Mission régionale d'autorité environnementale

**Avis délibéré de la mission régionale d'autorité
environnementale de Bretagne
sur le projet de parc agrivoltaïque au lieu-dit Le Mitan
à Ménéac (56)**

n° 013269/A P

Figure 2 : Plan de situation (source : GéoBretagne)

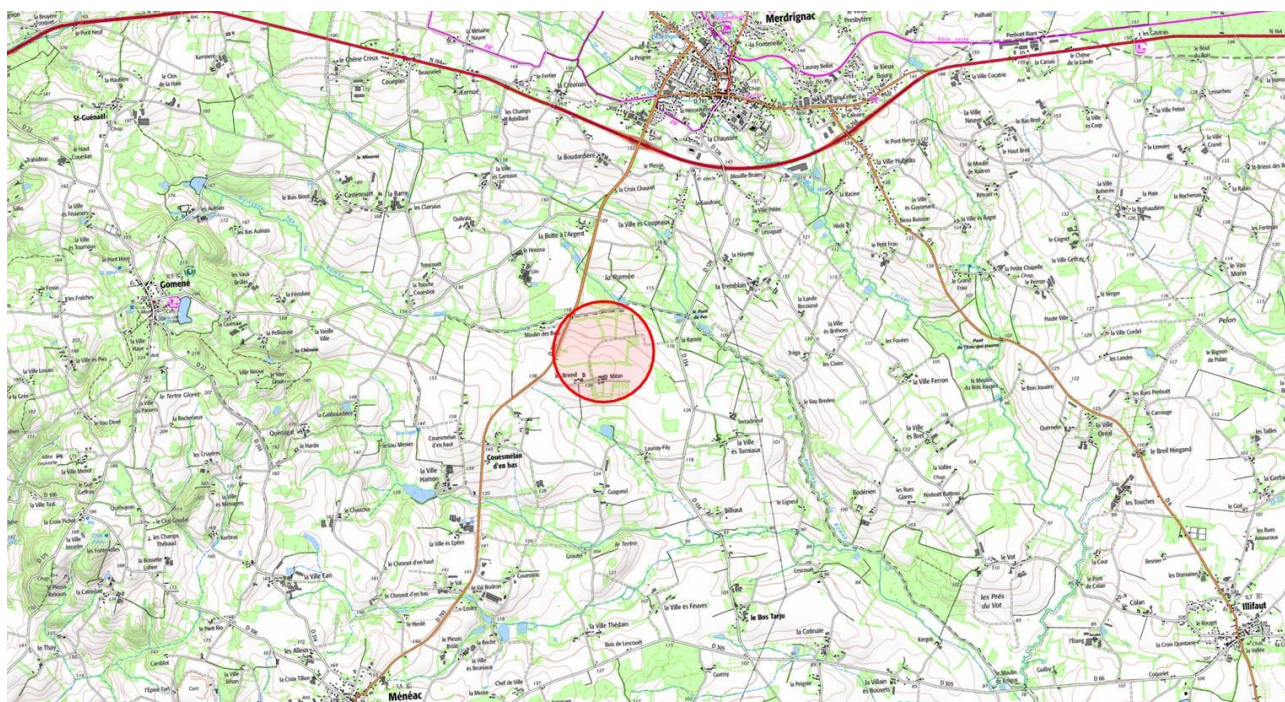
La zone naturelle d'intérêt écologique, faunistique et floristique (ZNIEFF)^d de type 1 des « Tourbières du Pont de fer » jouxte le site au nord-est. Aucun autre périmètre de protection ou d'inventaire de la biodiversité n'est situé à proximité du projet. Une diversité relativement importante d'espèces animales a été identifiée sur la zone d'implantation potentielle : 13 espèces de chauves-souris (sur les 22 présentes à l'échelle régionale), 10 espèces d'oiseaux qualifiées de patrimoniales pour leur niveau de protection et leur état de conservation, 2 espèces de reptiles et une espèce d'insectes protégée. Aucune espèce floristique protégée ou patrimoniale n'a été inventoriée sur le secteur.
